## SØKNAD OM REGULERINGSENDRING ETTER FORENKLET PROSESS

## REGULERINGSENDRING SUNDEODDEN GNR. 203, BNR. 471

PLANID 4207201512

KONSULENT: MARIUS JANVIN ROSENBLAD  
ARKIT AREALPLAN AS  
HOLAMOEN 3, 4460 MOI

## ENDRING B1 OG GARASJEANLEGG

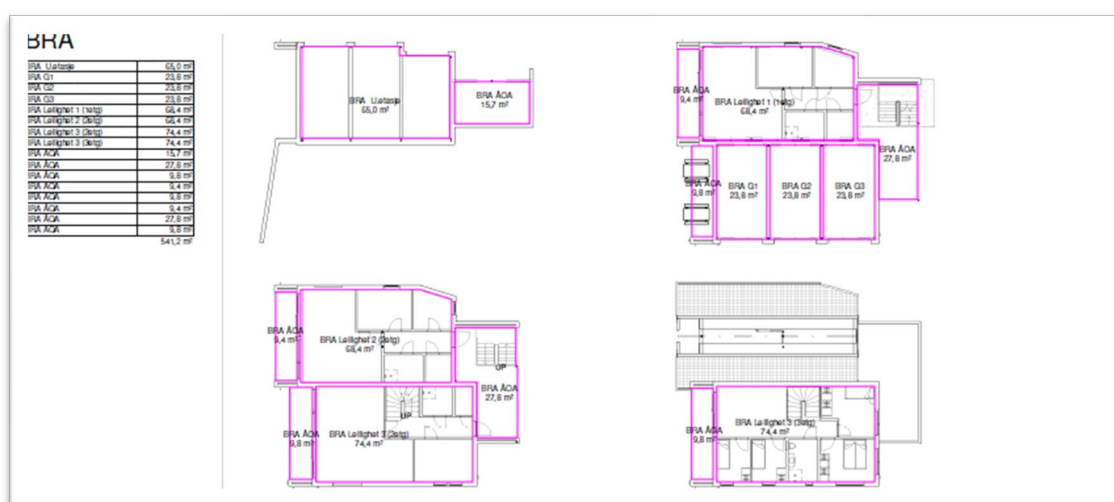
B1 har i gjeldende plan regulert utnyttelse på maks 70 m<sup>2</sup> BYA i området #1 og 90 m<sup>2</sup> BYA i området #2. Disse utnyttelsesgradene er basert på at det skal etableres parkeringskjeller med heis opp til boligene. Planendringen foreslår å fjerne parkeringskjelleren, og dermed blir det et annet behov for BYA og BRA innenfor område B1 enn det som ligger til grunn i dag. Alle boenheter har nå fått en egen garasje. Boligene i B2 får garasjeplass i sokkel under #1 og B1 får garasjeplass i første etasje under #2. Det skal også lages plass til gjesteparkering innenfor B1.

Gjesteparkering er tenkt delvis på mark, og gir dermed behov for et større BYA enn hva gjeldende plan legger opp til for felt B1. Trappehuset er også trukket noe bak (bort fra sjøen). Dette sikrer at alle leilighetene får minst to soverom, noe som gir økte bokvaliteter. Men samtidig også behov for noe større BYA.

I omtegnet prosjekt er boligens yttervegger begrenset til 160 m<sup>2</sup> BYA (70+90). Når man så regner med balkonger, trapp og gjesteparkering blir det totale Bebygde arealet større enn hva som er hjemlet i gjeldende plan.

Dermed er det foreslått å samle og øke det totale tillatte bebygde arealet fra 160 m<sup>2</sup> til 240 m<sup>2</sup> for hele B1. Dette for å sikre tilstrekkelig plass til bebyggelsen, trappehus, utendørs parkering og balkonger.

Gjesteparkeringen er tenkt plassert under trappen. I gjeldende plan er parkering lag under bakken, og det er dermed angitt en egen BRA for dette. Da denne løsningen er foreslått tatt ut av planen, er gjesteparkering for lagt inn under formålet til B1, da ny plan ikke vil trenge to nivåer.
